OFICIO ELECTRÓNICO

ORD. N° : 1016
ANT. : PROYECTO DE ROTURA Y REPOSICIÓN DE ACERAS PEATONALES Y ACCESOS VEHICULARES PARA EDIFICIO EN CALLE BAQUEDANO 1291-1299, ANTOFAGASTA.
MAT. : ENVÍA OBSERVACIONES A PROYECTO DE ROTURA Y REPOSICIÓN DE ACERAS PEATONALES Y ACCESOS VEHICULARES PARA EDIFICIO EN CALLE BAQUEDANO 1291-1299, ANTOFAGASTA.
ADJ. : No Hay

Antofagasta, 07 mayo 2025

Figura 2

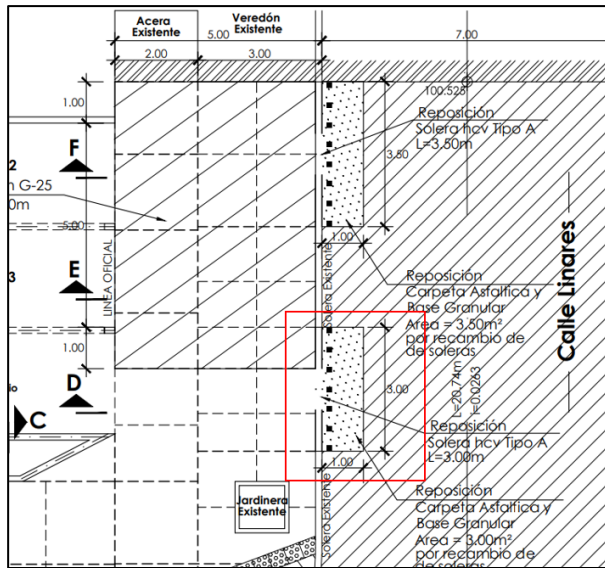
- 2.2. En Calle Linares, se indica un rebaje de solera tipo A. No obstante, no se visualiza un acceso vehicular proyectado en dicha zona, ni tampoco se representa esta condición en el corte D-D. Aclarar inconsistencia (ver figura 2).

Figura 3

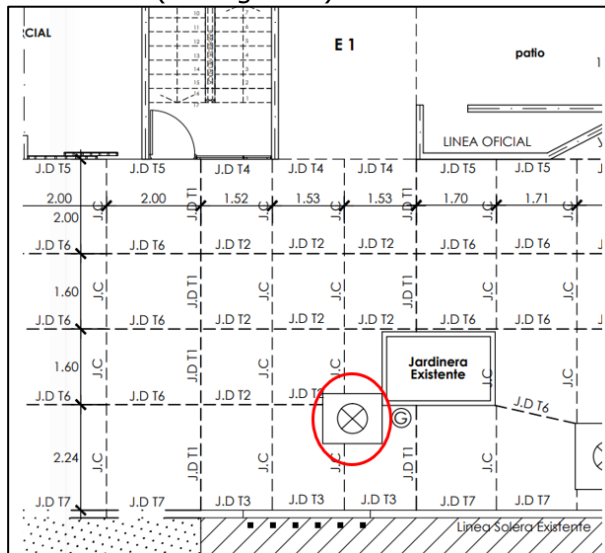
2.3. En el acceso vehicular proyectado por calle Baquedano se observa la presencia de una cámara existente. Considerando el tránsito vehicular, se deberá contemplar la instalación de una tapa de cámara reforzada (ver figura 3).

Figura 4

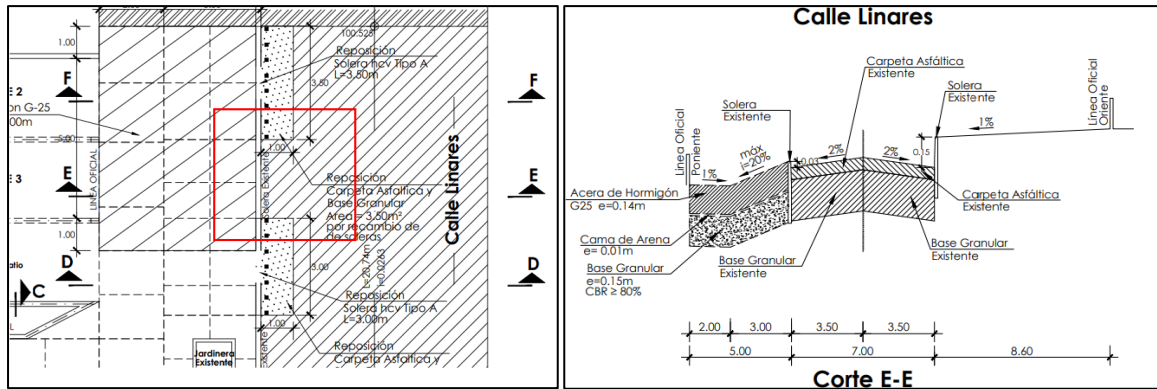
- 2.10. Se deberá incorporar corte en donde se detalle en profundidad la rampa de accesibilidad universal.
- 2.11. En corte E-E se indica rebaje de solera por acceso vehicular, sin embargo, esta condición no se encuentra representada en planta (ver figura 4)

Figura 5

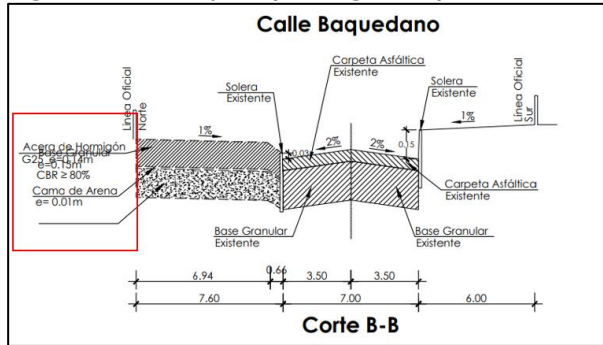
2.12. En corte B-B corregir error de tipo (ver figura 5).
